## Protokół

z kontroli przeprowadzonej w dniu 25.05.2009 r. w Starostwie Powiatowym w Kamieniu Pomorskim, ul. Mieszka I 5b przez upoważnionego pracownika Wydziału Infrastruktury Zachodniopomorskiego Urzędu Wojewódzkiego w Szczecinie

Kontrola dotyczyła zarządzania ruchem na drogach powiatowych i gminnych w powiecie kamieńskim.

foto, 1

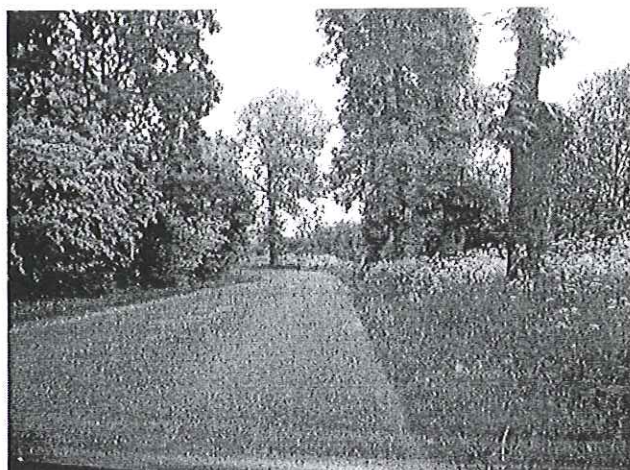
- brak osiowego krawędziowego oznakowania poziomego,
- drzewa i krzaki w koronie drogi (foto. 1 - 2),
- brak widoczności na łukach poziomych (foto. 2) ,
- przystanki autobusowe zlokalizowane po jednej stronie drogi,
- zarośnięte pobocza,
- brak widoczności na łukach poziomych,
- nawierzchnia w złym stanie technicznym (jedynie w Kukułowie i w Kamieniu nawierzchnia jest w lepszym stanie technicznym),
- w m. Laska brak chodników,
- nie oznakowane skrzyżowania,
- w m. Sybin brak chodników,

Foto 1 i 2. Wysokie pobocza, wysokie trawy, drzewa w koronie drogi, brak widoczności na łukach w planie, brak tablic prowadzących typu U-3.

Foto. 5

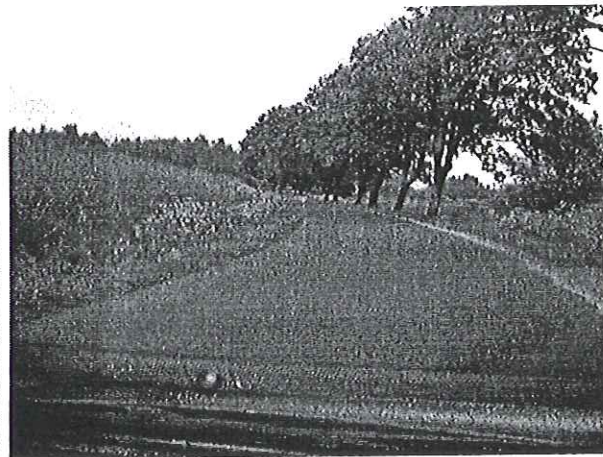
Foto. 5 i 6 – Niebezpieczna geometria skrzyżowania. Niewłaściwe oznakowanie. Drzewa na łuku w koronie drogi, brak podcięcia skarpy, a przez to niedostateczna widoczność na łuku drogi. Niewłaściwa przechylka.

Foto 7

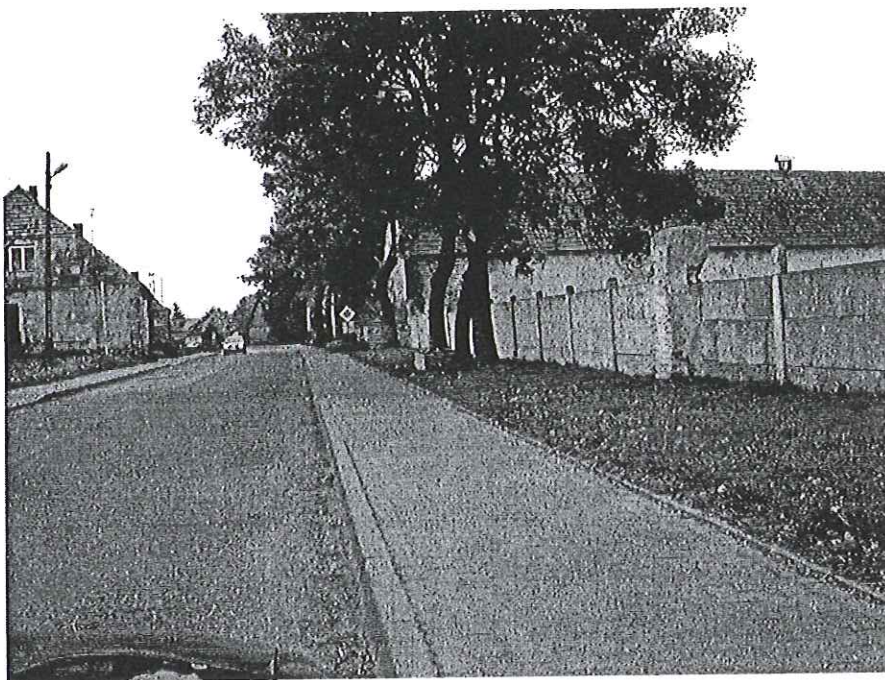
Foto. 7 Zbyt późno dostrzegalne skrzyżowanie, nie potrzebna tabliczka typu T-6 pod znakiem D-1, nie zgodna z przepisami wysokość zamontowania znaków. Niewidoczne tablice drogowskazowe.

Foto 8

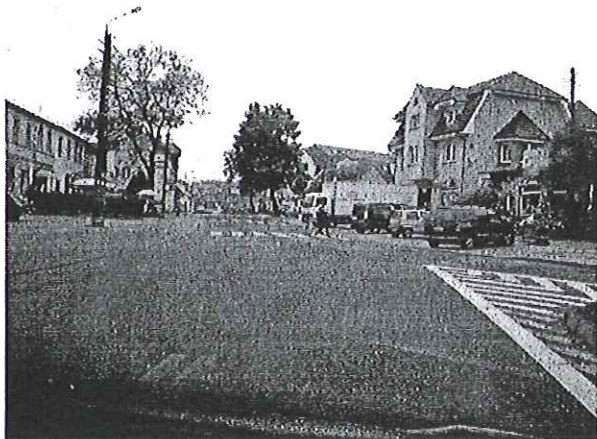
Foto 8-9 Zbyt mała odległość pomiędzy przejściami dla pieszych,. Zastosowanie znaków poziomych P-10 nie jest skorelowana z ustawieniem znaków D-6. Brak linii P-14 przed wyznaczonymi przejściami dla pieszych (P-10).
